# Teiländerung Nutzungsplanung «Areal Feldschlösschen und Mobilitätskonzept»

## **Stadt Rheinfelden**

**Freigegeben durch den Stadtrat am 17. März 2025**

Abbildung 1: Gebäudehöhe vs. Gesamthöhe bei dem gleichen Gebäude

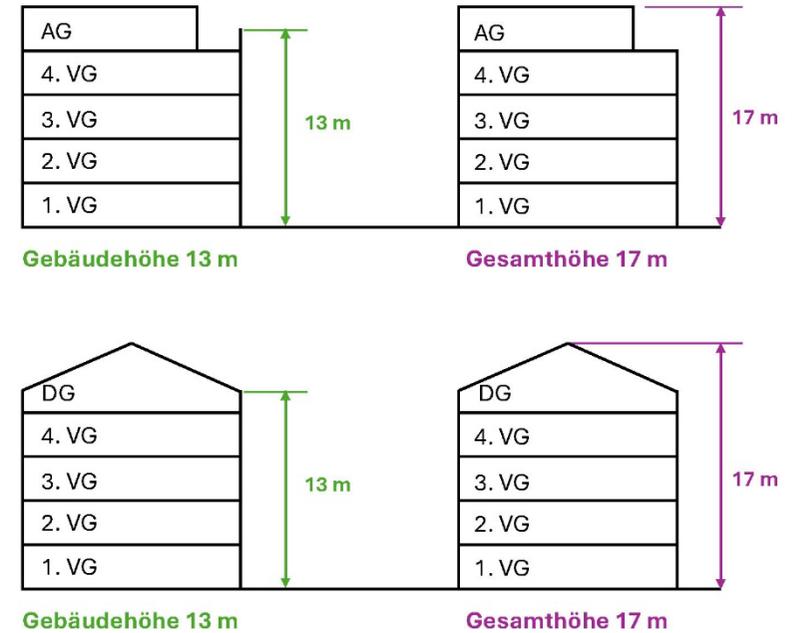
Nr.	Teilnehmer/in	Antrag / Bemerkung / Begründung	Reaktion
<b>Begründung</b> Als Anwohner sind wir von der geplanten Änderung direkt betroffen.			
7.1	Ursula I. Suter Felber und Hans- Ludwig Felber	<b>Antrag / Bemerkung</b> Beibehaltung der bisherigen maximalen Gebäudehöhe gegenüber der angrenzenden Wohnzone im Osten (Siedlung Unterm Berg 1 – 21 = Anstösser). <b>Begründung</b> Als Direktanstösser an das Feldschlösschenareal, resp. den Teilbereich Abfüllung und Logistik, sind wir von der geplanten Teilzonenänderung betroffen. Die bisherige uns benachbarte Schutzzone (4-geschossig, 13 m) konform mit BNO, Artikel 18, wird abgeschafft und durch eine Zone mit Gebäudehöhe mit maximal 17 m Gebäudehöhe ersetzt. Das ergibt einen Höhenunterschied von 4 m.	<b>Erwägungen (Antwort)</b> Bei der vorliegenden Teiländerung der Nutzungsordnung wird darauf geachtet, dass die Ergänzung sowohl mit der rechtskräftigen BNO kompatibel ist, wie auch mit der zukünftigen BNO, die im Rahmen der parallellaufenden Gesamtrevision der Nutzungsplanung erarbeitet wird. So erfüllt bereits die Teiländerung die Vorgaben der Interkantonalen Vereinbarung über die Harmonisierung der Baubegriffe (IVHB) (vgl. IVHB: <a href="https://www.ag.ch/de/verwaltung/bvu/bauen/baurecht/baubegriffe-ivhb">https://www.ag.ch/de/verwaltung/bvu/bauen/baurecht/baubegriffe-ivhb</a> ). Mit der Abschaffung der Bauhöhenbeschränkung am östlichen Rand der Arbeitszone und der Festlegung einer Gesamthöhe von 17 m erfolgt gegenüber den östlichen Anstössern keine Änderung der baulichen Möglichkeiten. Insbesondere sind keine höheren Bauten möglich. Die rechtskräftige Schutzzone Bauhöhenbeschränkung hält in Art. 18 BNO fest, dass der Planeintrag 4 vier Vollgeschossen mit einer Gebäudehöhe von maximal 13.0 m entspricht. Art. 18 regelt somit nur die maximale Anzahl und Ausdehnung der Vollgeschosse. Ein Dach- oder Attikageschosse ist, da kein explizites Verbot vorliegt, ebenfalls zulässig. Diesem Umstand muss bei der Festlegung der neuen Gesamthöhe Rechnung getragen werden. Für eine Arbeitszone mit vier Vollgeschossen und einem Attikageschoss ist eine Gesamthöhe von 17 m zweckmässig. Die unterschiedlichen Definitionen der Gebäude- bzw. Gesamthöhe bei einem Gebäude sind in nachfolgender Abbildung 1 ablesbar.

**Entscheid Antrag**

Zustimmung

Abbildung 1: Gebäudehöhe vs. Gesamthöhe bei dem gleichen Gebäude

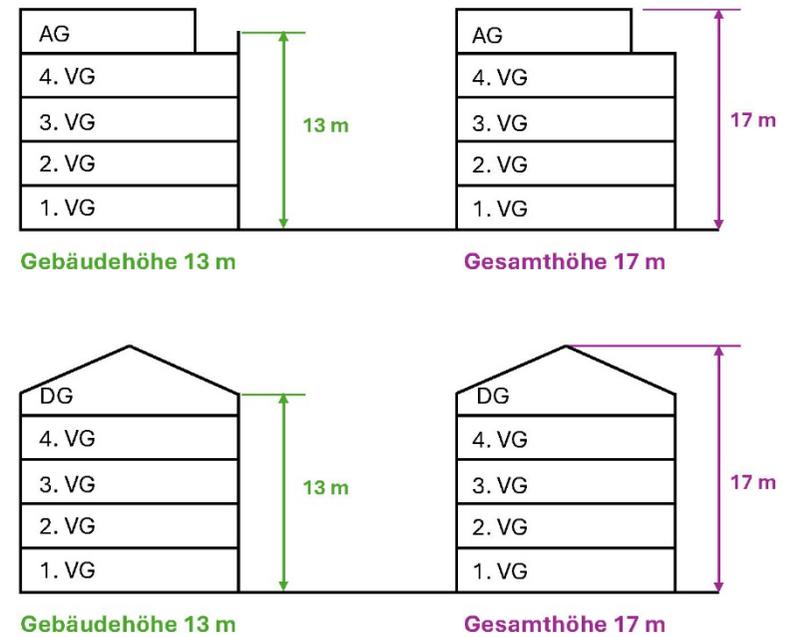
8.4	Dr. Susette Biber-Klemm	<p><b>Antrag / Bemerkung</b></p> <p>Die Zone mit reduzierter Gesamthöhe (17 m) im Übergang Arbeitszone II – Wohnzone II (FSC-Wohnsiedlung Unterm Berg) ist entweder zu verbreitern, oder die zulässige Gebäudehöhe analog dem jetzigen Zustand auf 13 m zu beschränken.</p> <p><b>Begründung</b></p> <p>Gemäss geltendem Bauzonenplan beträgt die in der Schutzzone Bauhöhenbeschränkung gegenüber der Siedlung «Unterm Berg» definierte maximal zulässige Gebäudehöhe 13 m (Art. 18 Abs. 2 BNO, Bezifferung 4 in der Nutzungsplanung Siedlung).</p> <p>Demgegenüber ist die vorgeschlagene Regelung (17 m) eine klare Verschlechterung und fällt unter das Thema «einseitige Belastung der Anwohnerschaft».</p>	<p><b>Erwägungen (Antwort)</b></p> <p>Bei der vorliegenden Teiländerung der Nutzungsordnung wird darauf geachtet, dass die Ergänzung sowohl mit der rechtskräftigen BNO kompatibel ist, wie auch mit der zukünftigen BNO, die im Rahmen der parallellaufenden Gesamtrevision der Nutzungsplanung erarbeitet wird. So erfüllt bereits die Teiländerung die Vorgaben der Interkantonalen Vereinbarung über die Harmonisierung der Baubegriffe (IVHB) (vgl. IVHB: <a href="https://www.ag.ch/de/verwaltung/bvu/bauen/baurecht/baubegriffe-ivhb">https://www.ag.ch/de/verwaltung/bvu/bauen/baurecht/baubegriffe-ivhb</a>).</p> <p>Mit der Abschaffung der Bauhöhenbeschränkung am östlichen Rand der Arbeitszone und der Festlegung einer Gesamthöhe von 17 m erfolgt gegenüber den östlichen Anstössern keine Änderung der baulichen Möglichkeiten. Insbesondere sind keine höheren Bauten möglich. Die rechtskräftige Schutzzone Bauhöhenbeschränkung hält in Art. 18 BNO fest, dass der Planeintrag 4 vier Vollgeschossen mit einer Gebäudehöhe von maximal 13.0 m entspricht. Art. 18 regelt somit nur die maximale Anzahl und Ausdehnung der Vollgeschosse. Ein Dach- oder Attikageschosse ist, da kein explizites Verbot vorliegt, ebenfalls zulässig. Diesem Umstand muss bei der Festlegung der neuen Gesamthöhe Rechnung getragen werden. Für eine Arbeitszone mit vier Vollgeschossen und einem Attikageschoss ist eine Gesamthöhe von 17 m zweckmässig. Die</p>

unterschiedlichen Definitionen der Gebäude- bzw. Gesamthöhe bei einem Gebäude sind in nachfolgender Abbildung 1 ablesbar.

**Entscheid Antrag**

Zustimmung
